RENESAS TECHNICAL UPDATE

製品分類	トランジスタ	発行番号	TN-TRS-A147A/J	Rev.	第1版
題名	TO-92 系トランジスタのチップ付け材の変更		情報分類	パッケージ変更	
適用製品	2SK1336,2SK1336-90TZ,2SK1336-90TZ-E, 2SK1336-E,2SK1336TZ-E 2SD1922E90TZ,2SD1922E91TZ 2SK975-01TZ-E,2SK975-02TZ-E, 2SK975-90TZ,2SK975-E,2SK975-E-Q, 2SK975TZ,2SK975TZ-E,2SK975TZ-E-Q	対象ロット等	関連資料		
		全

図1. 内部構造図

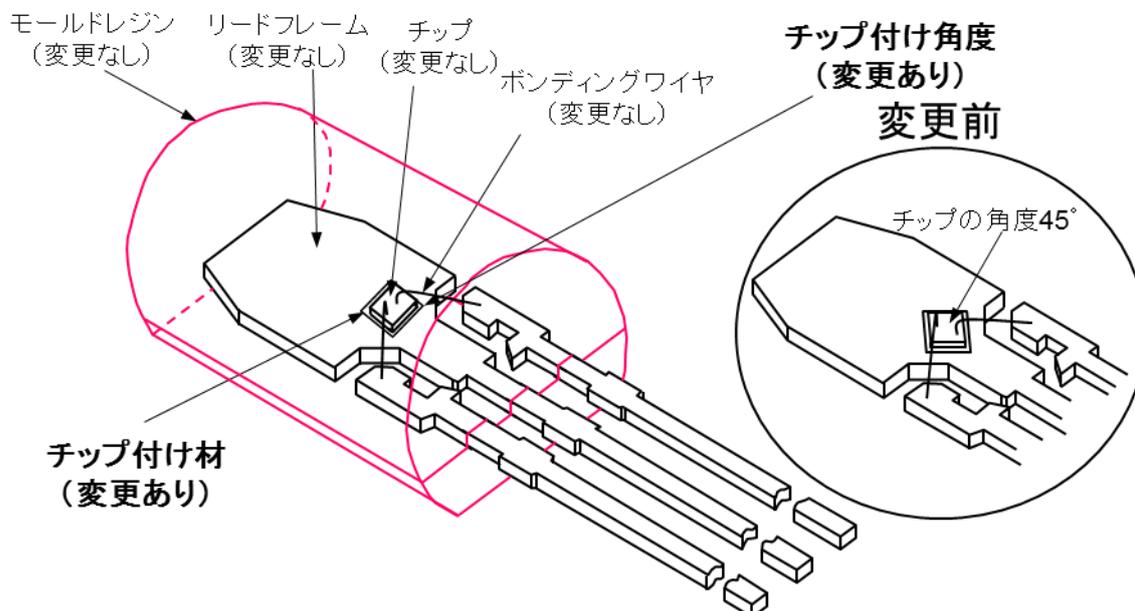
- 変更理由・・・金箔（チップ付け材）供給設備の老朽化
- 変更内容・・・図1、表1ご参照。上記適用製品は従来、チップ付け材に金箔を使用して参りましたが、この設備の老朽化に伴いチップ付け材を金箔から Ag ペーストへ変更致します。また、Ag ペースト化に伴い、チップの付け角度も変更致します。
 Ag ペーストは同パッケージ他製品のチップ付け材に標準的に使用されています。
- 切替実施時期・・・弊社 2013 年 10 月度生産分より順次適用致します。尚、生産変動により前後する事があります。
- その他・・・本変更による、製品の最大定格、電気的特性、信頼性等の変更はありません。

項目	現在	変更後
チップ付け材	金箔	Agペースト
チップ付け角度	45° (対フレームヘッダー)	0° (対フレームヘッダー)
